CONCEPTO TÉCNICO SOBRE NECESIDAD DE ESTUDIOS DETALLADOS DE AMENAZA Y RIESGO POR FENOMENOS DE REMOCIÓN EN MASA DENTRO DEL TRÁMITE DE LICENCIA URBANÍSTICA	Código:	GPR-FT-10
		Versión:	04
		Fecha de revisión:	21/06/2011

1.1 CONCEPTO TÉCNICO No.	CT-7198
1.2 ÁREA:	Análisis y Mitigación de Riesgos
1.3 COORDINACIÓN:	Estudios y Conceptos Técnicos
1.4 REFERENCIA CRUZADA RADICADO FOPAE:	2013ER25286
1.5 RESPUESTA OFICIAL No.	RO-67744

2.1 SOLICITANTE:	Curaduría Urbana No 2
2.2 PROYECTO:	"Casa Los Libertadores"
2.3 LOCALIDAD:	4. San Cristóbal
2.4 UPZ:	51. Los Libertadores
2.5 BARRIO O SECTOR CATASTRAL:	Barrio Los Libertadores
2.6 DIRECCIÓN:	Transversal 14C Este No 57-33 Sur (*)
2.7 CHIP:	AAA0005WMSY (**)
2.8 MANZANA CATASTRAL:	83
2.9 PREDIO CATASTRAL:	23
2.10 ÁREA (Ha):	0.0125 (**)
2.11 FECHA DE VISITA: FECHA DE EMISIÓN:	Enero 28 de 2014 Enero 28 de 2014

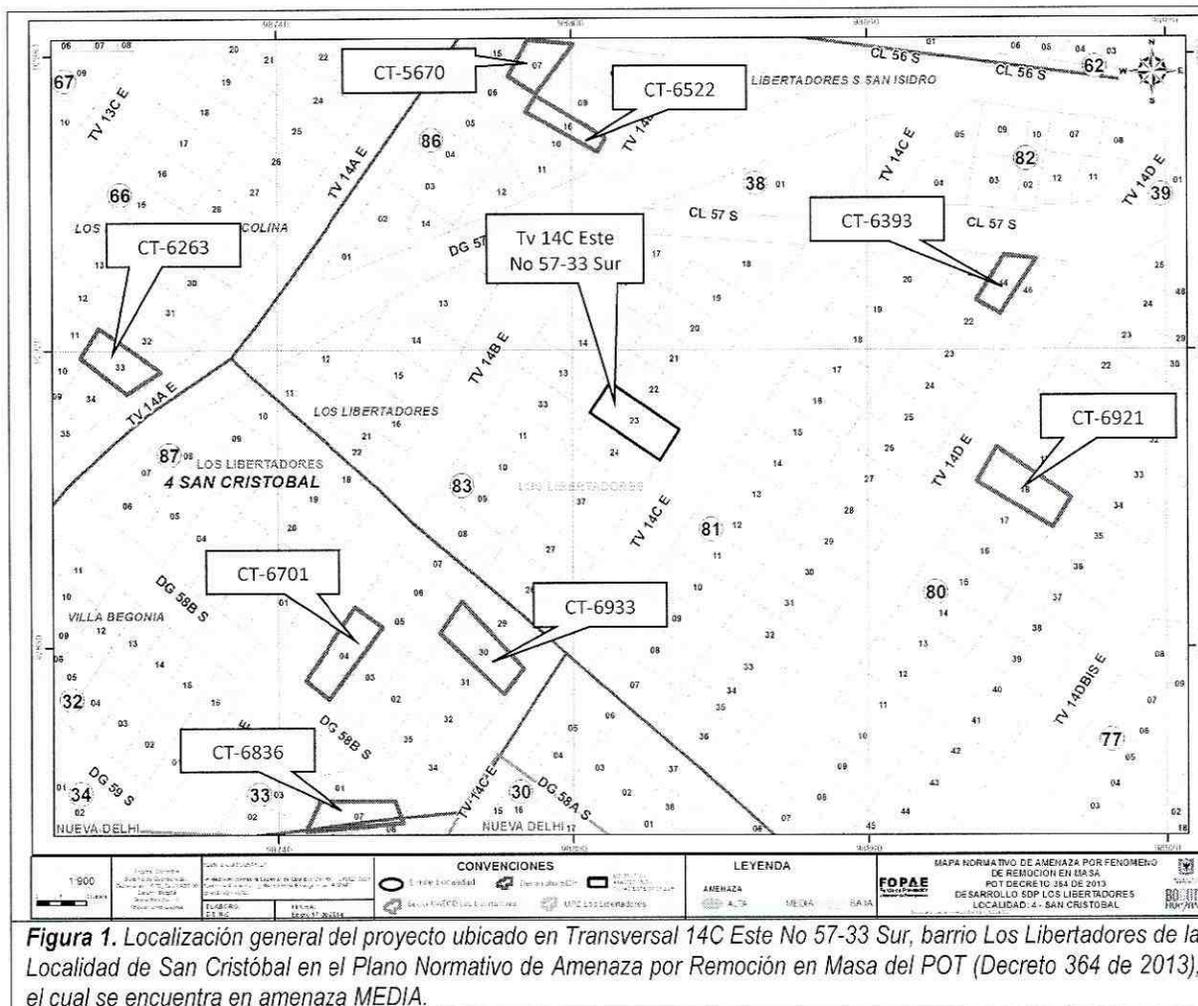
Conforme con el plano normativo de "Amenaza por Remoción en Masa" del Plan de Ordenamiento Territorial de Bogotá - POT, el sector del proyecto ubicado en la Transversal 14C Este No 57-33 Sur de la Localidad de San Cristóbal, se encuentra en una zona de AMENAZA MEDIA por procesos de remoción en masa (Figura 1).
